**INFORME DE HITO DE CONTROL
N° 021-2024-OCI/5348-SCC**

**EJECUCIÓN DE LA OBRA: “MEJORAMIENTO DE LOS
SERVICIOS EDUCATIVOS DE LA I.E. N° 34152
MARCELIANO RÍOS BIANCHI DE VILCABAMBA, DISTRITO
DE VILCABAMBA - DANIEL ALCIDES CARRIÓN - PASCO”
CON CUI N° 2282203**

**HITO DE CONTROL N° 3 – VALORIZACIÓN N° 6
CORRESPONDIENTE AL MES DE MARZO DE 2024**

Imagen n.º 1
Plano de Estructuras columnetas primer piso - EST-12, del módulo de "Laboratorio"

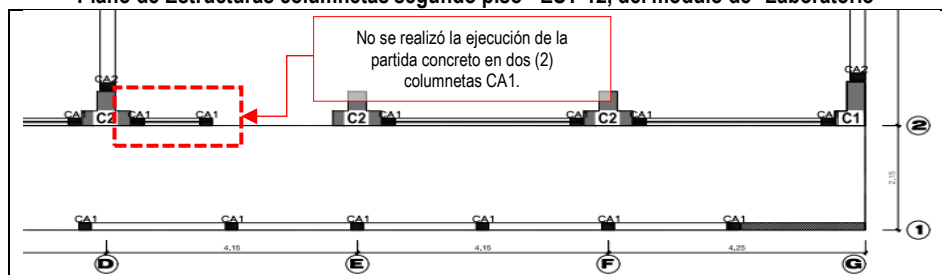
Del cuadro anterior, se desprende que existe una valorización por trabajos no ejecutados, que asciende al monto de S/1 412,47, por un exceso de metrado de 28.43 metros cuadrados de concreto en falso piso, 0.10 metros cúbicos de concreto en columnetas; y, 0.19 metros cúbicos de concreto en viguetas; correspondientes al módulo de "Laboratorio".

Complementando lo indicado, y para un mejor entendimiento se muestra un extracto de los planos de estructuras del módulo de "Laboratorio", en el cual lo enmarcado representa los tramos donde las partidas en cuestión no fueron ejecutadas.

En los gráficos anteriores, se expresa los trabajos de concreto el falso piso, en columnetas y en viguetas del módulo de "Laboratorio" que no fueron ejecutados, los cuales se pueden apreciar en el panel fotográfico siguiente:

Plano de distribución de plantas segundo piso ARQ-09 del módulo de “Laboratorio”

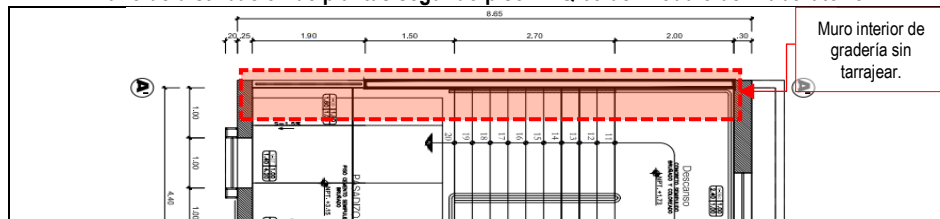
Del cuadro anterior, se desprende que existe una valorización por trabajos no ejecutados, que asciende al monto de S/1 304,28 por un exceso de 21.16 metros cuadrados de

tarrajeo de muros interiores de la gradería y de 21.10 metros cuadrados de tarrajeo en muros exteriores, correspondiente al módulo “Laboratorio”.

A continuación, para un mejor entendimiento de lo descrito, se presentan los gráficos extraídos del plano ARQ-09 de la distribución de plantas segundo piso del módulo “Laboratorio” respectivamente, en el cual las áreas enmarcadas representan los muros interiores y exteriores, donde los trabajos de tarrajeo no fueron ejecutados.

Tarrajeo en muros interiores y exteriores no ejecutados

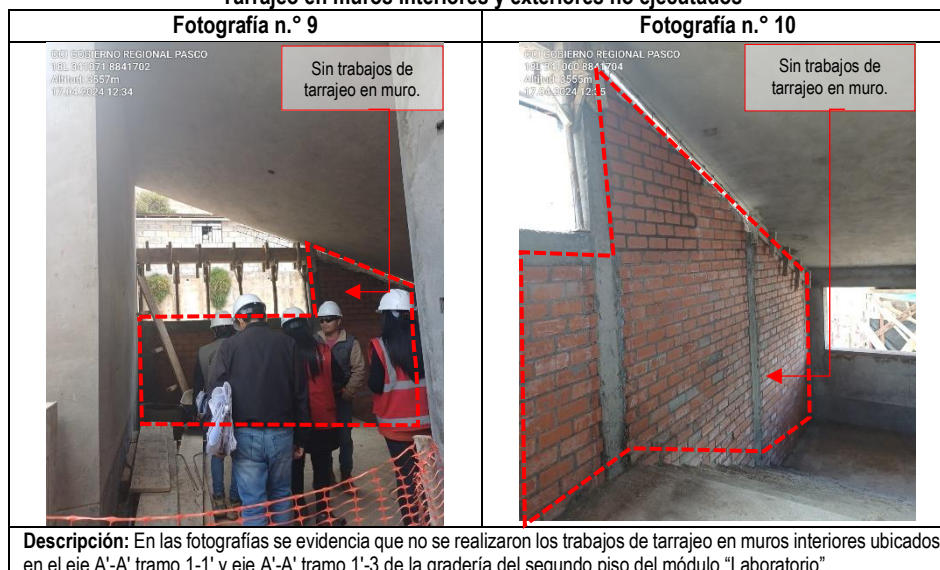
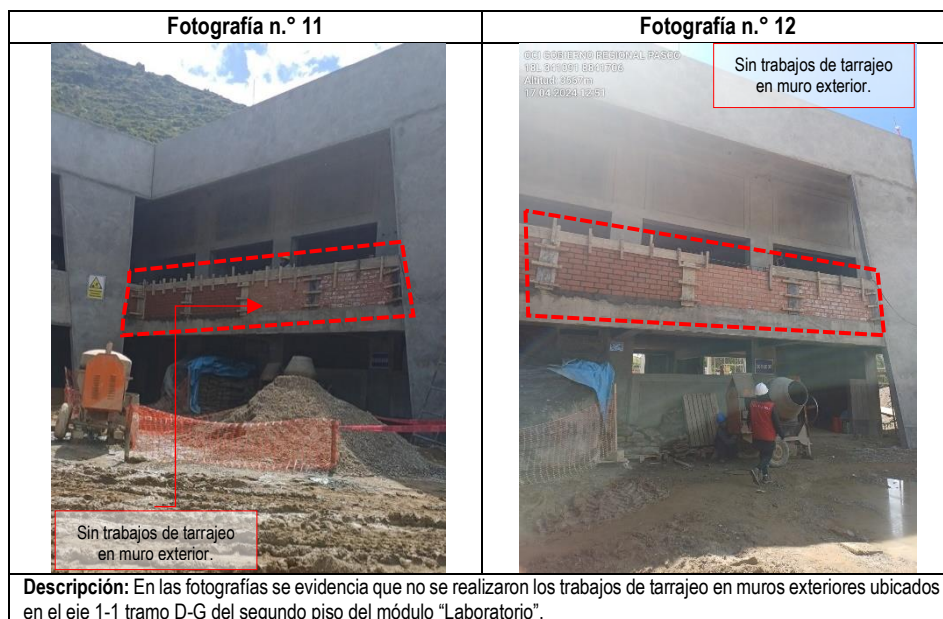
Descripción: En las fotografías se evidencia que no se realizaron los trabajos de tarrajeo en muros exteriores ubicados en el eje 1-1 tramo D-G del segundo piso del módulo "Laboratorio".

Las fotografías presentadas, ratifican lo expuesto anteriormente, en esa línea debemos precisar que el hecho que la Supervisión haya aprobado la valorización de estos trabajos no ejecutados, podría responder a un deficiente control en Obra y evaluación de los documentos que se adjuntan a la valorización, toda vez que el metrado valorizado, no representa lo ejecutado en campo.

Imagen n.º 6
Plano de EST-45 “muros de contención plantas”

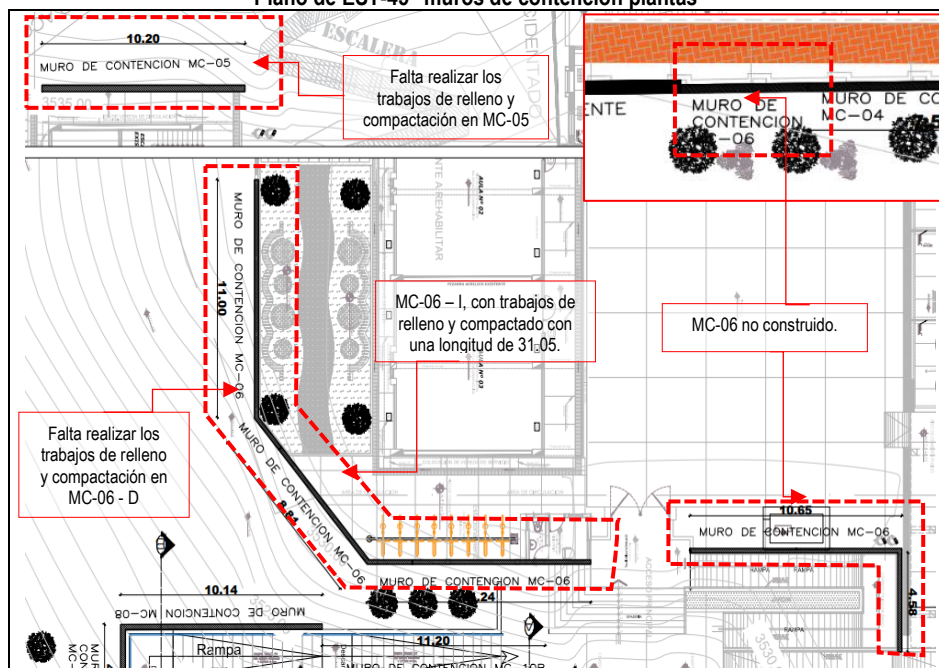
Del cuadro anterior, se desprende que existe una valorización por trabajos no ejecutados, que asciende al monto de S/ 2 878,96 por un exceso de 62.10 metros cuadrados de relleno y compactado, correspondiente a los muros de contención. Complementando lo indicado, y para un mejor entendimiento se muestra un extracto del plano de estructuras EST-45 “Muros de Contención Plantas”.

En el gráfico anterior, se enmarca la ubicación de los MC-05 y MC-06, en los cuales se detalla los lados donde no se realizaron los trabajos de relleno y compactación con material propio en muros de contención, tal circunstancia se muestra en las fotografías siguientes:

Panel Fotográfico n.º 3
Relleno y compactado con material propio no ejecutados

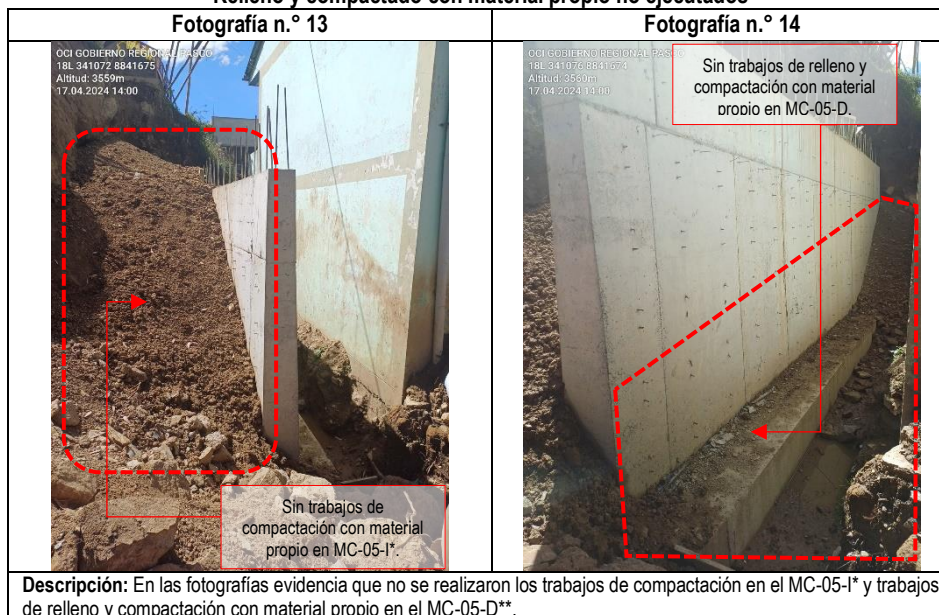
Fotografía n.º 15	Fotografía n.º 16
 OCI GOBIERNO REGIONAL PASCO 18L 341105 8841676 Altitud: 3552m 17.04.2024 13:59 Sin trabajos de relleno y compactación con material propio en MC-06-D**	 OCI GOBIERNO REGIONAL PASCO 18L 341105 8841676 Altitud: 3552m 17.04.2024 13:59 Sin trabajos de relleno y compactación con material propio en MC-06-D**
Descripción: En las fotografías se puede evidenciar que no se realizaron los trabajos de relleno y compactación con material propio en el MC -06 – D**.	
Fotografía n.º 17	Fotografía n.º 18
 OCI GOBIERNO REGIONAL PASCO 18L 341110 8841684 Altitud: 3555m 17.04.2024 16:06 Sin trabajos de relleno y compactación con material propio en MC-06-D.	 OCI GOBIERNO REGIONAL PASCO 18L 341105 8841696 Altitud: 3555m 17.04.2024 13:45 Sin trabajos de relleno y compactación con material propio en MC-06-D.
Descripción: En las fotografías se evidencia que no se realizaron los trabajos de relleno y compactación con material propio en el MC -06 – D**.

Panel Fotográfico n.º 4
Placas ejecutadas deficientemente

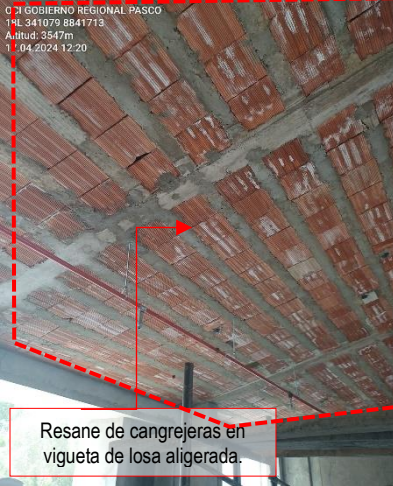
Fotografía n.º 19	Fotografía n.º 20
 Cangrejera en viguetas de losa aligerada.	 Cangrejera en viguetas de losa aligerada.
Descripción: En las fotografías se evidencia la presencia de cangrejas encontradas en las viguetas de losa aligerada del módulo Administrativo, las cuales se encuentran ubicadas en el segundo piso, tramo 2-4 entre eje A-C.	
Fotografía n.º 21	Fotografía n.º 22
 Cangrejera en viguetas de losa aligerada.	 Cangrejera en viguetas de losa aligerada.
Descripción: En la fotografía se evidencia cangrejas encontradas en las viguetas de losa aligerada del módulo Administrativo, las cuales se encuentran ubicadas en el segundo piso, tramo 3-4 entre eje C-D.	Descripción: En la fotografía se evidencia cangrejas encontradas en las viguetas de losa aligerada del módulo Administrativo, las cuales se encuentran ubicadas en el segundo piso, tramo 3-4 entre eje D-E.

Fotografía n.º 23  Cangrejera en viguetas de losa aligerada.	Fotografía n.º 24  Resane de cangrejeras en vigueta de losa aligerada.
Descripción: En la fotografía se evidencia cangrejeras encontradas en las viguetas de losa aligerada del módulo Administrativo, las cuales se encuentran ubicadas en el segundo piso, tramo 3-4 entre eje D-E.	Descripción: En la fotografía se evidencia los trabajos de resane de cangrejera en la vigueta de la losa aligerada del módulo Laboratorio, las cuales se encuentran ubicadas en el segundo piso, tramo 2-4 entre eje D-E.
Fotografía n.º 25  Resane de cangrejeras en vigueta de losa aligerada.	Fotografía n.º 26  Resane de cangrejeras en vigueta de losa aligerada.
Descripción: En la fotografía se evidencia los trabajos de resane de cangrejera en la vigueta de la losa aligerada del módulo Laboratorio, las cuales se encuentran ubicadas en el segundo piso, tramo 2-4 entre eje D-F.	Descripción: En la fotografía se evidencia los trabajos de resane de cangrejera en la vigueta de la losa aligerada del módulo Laboratorio, las cuales se encuentran ubicadas en el segundo piso, tramo 2-4 entre eje E-G.

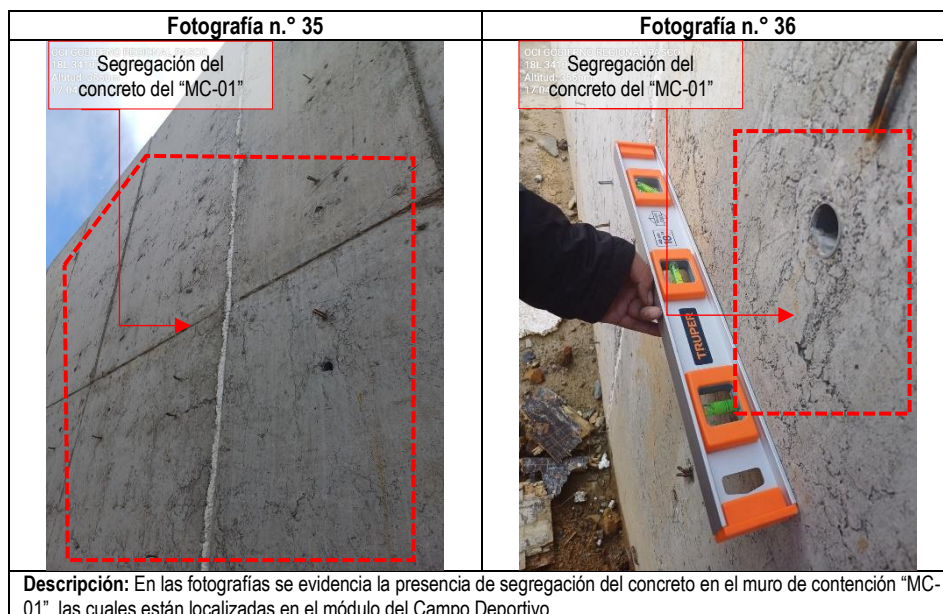
Descripción: En las fotografías se evidencia la presencia de segregación del concreto en el muro de contención "MC-01", las cuales están localizadas en el módulo del Campo Deportivo.

Imagen n.º 7

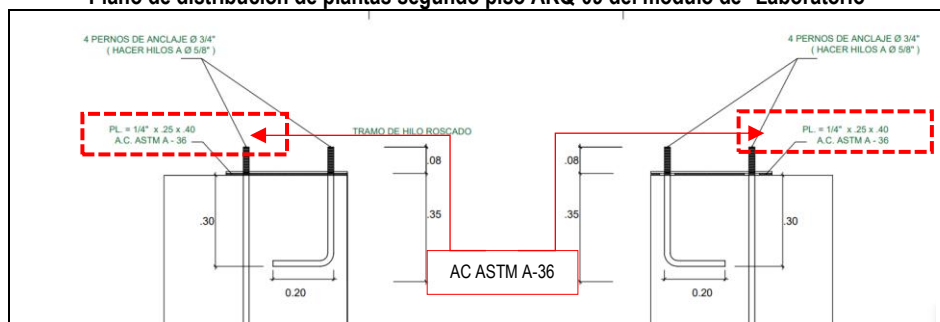
Asimismo, en relación a la platina metálica, se muestra un extracto del plano EST-29 “Techo Metálico” del Expediente Técnico, el cual se encuentra conforme a la norma ASTM A36, tal como se observa en siguiente imagen:

Plano de Estructuras columnetas primer piso - EST-12, del módulo de “Laboratorio”

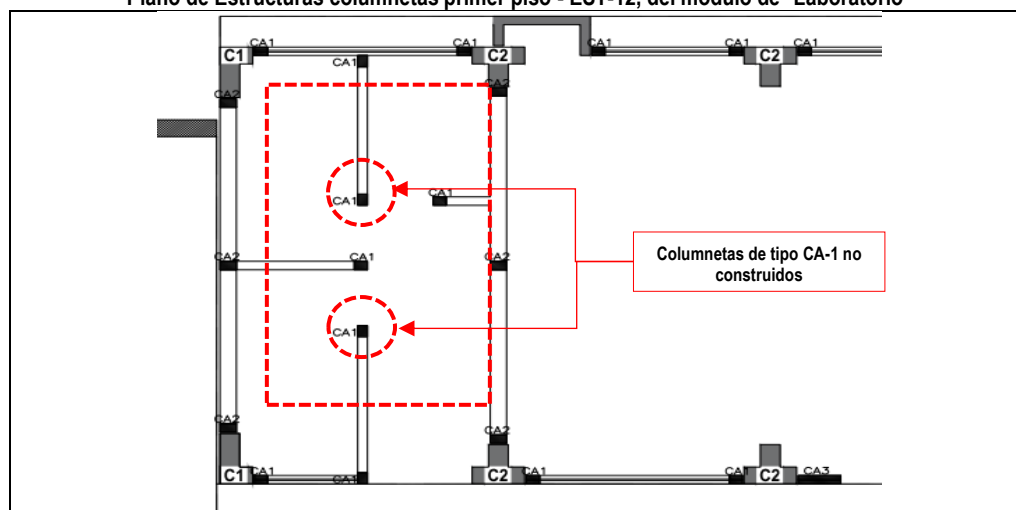
Durante la inspección in situ realizada el 17 de abril de 2024, la Comisión advirtió mediante acta¹⁸ que no se construyó dos (2) columnetas del SS.HH. del Módulo “Laboratorio”, las cuales estaban proyectadas en el plano de estructuras de columnetas “EST-12”, situación que incumpliría con el Reglamento de la Ley de Contrataciones del Estado, que señala lo siguiente:

Sobre el particular, se debe precisar que, en la Obra se viene ejecutando bajo el sistema de contratación a suma alzada, por tal razón los documentos técnicos con mayor preponderancia deberán ser los planos. Considerando ello la Comisión advierte que no se ha tomado en cuenta lo establecido en el plano de estructuras EST-12 “Columnetas”, el cual detalla la construcción de columnetas de tipo CA-1 en SS.HH. en el primer piso del “Módulo Laboratorio”, ubicados entre el muro de confinamiento, tal como se muestra en la imagen siguiente:

No obstante, a pesar que el plano detalla claramente que deberán construirse columnetas de tipo CA-1, el Contratista no cumplió con lo proyectado en los planos y la Supervisión no controló esta situación irregular, es de precisar que, en reemplazo de las columnetas, la Comisión encontró albañilería, con lo cual el muro no estaría confinado adecuadamente, contraviniendo lo establecido en la Norma E.070 “Albañilería” del RNE, el cual señala siguiente:

Del cuadro mostrado, se puede evidenciar la valorización de cinco (5) columnetas de tipo ca-1 dentro del eje A-B entre 2-4, de las cuales durante la visita de inspección no se encontró dos (2) columnetas siendo estas reemplazadas por ladrillos y mortero, del cual se podría dar cuenta que se estaría efectuando modificaciones en el plano del expediente técnico y valorizando trabajos no ejecutados, situación que viene siendo ocasionado por el deficiente control técnico por parte de la Supervisión.

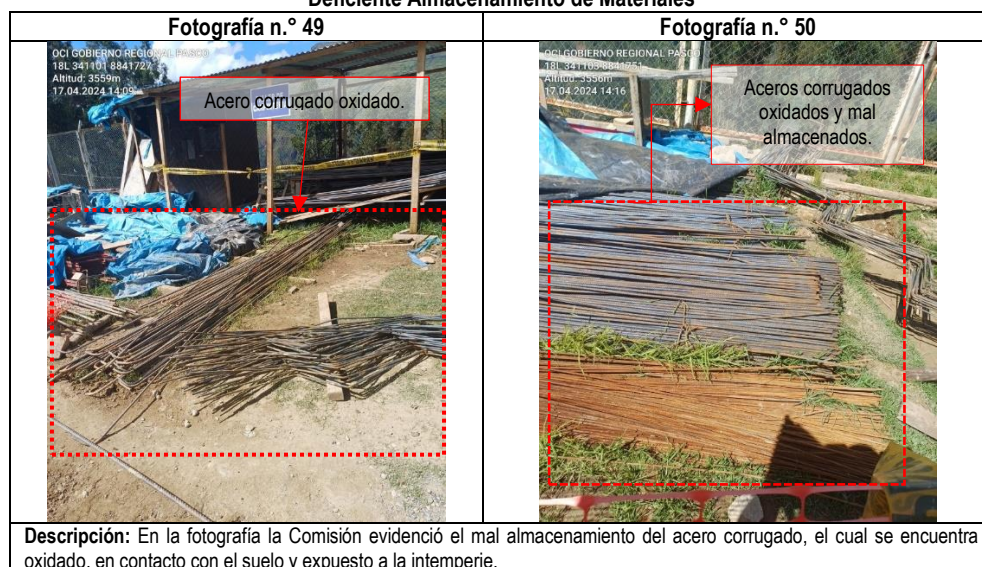
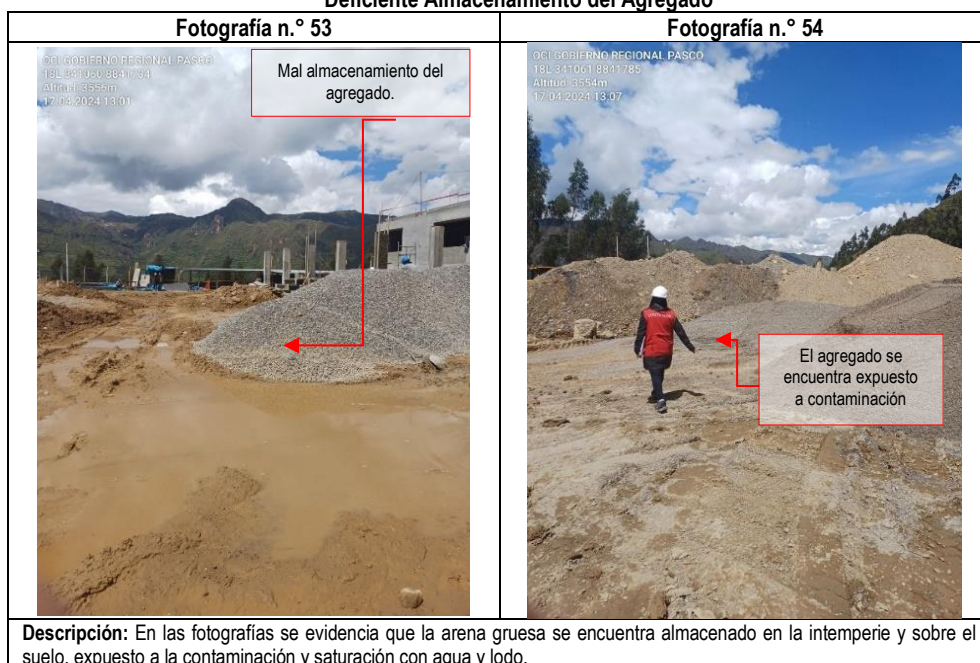
Considerando las fotografías precedentes, la Comisión advierte que, durante la ejecución de la Obra, no se viene realizando el correcto almacenamiento de los materiales como el agregado, cemento, tubos y acero; situación que podría ocasionar que los citados materiales no cumplan con la calidad requerida en las especificaciones técnicas del Expediente Técnico, acarreando consecuencias negativas como deterioro de los materiales y su contaminación, afectando la calidad y vida útil de los trabajos en obra.
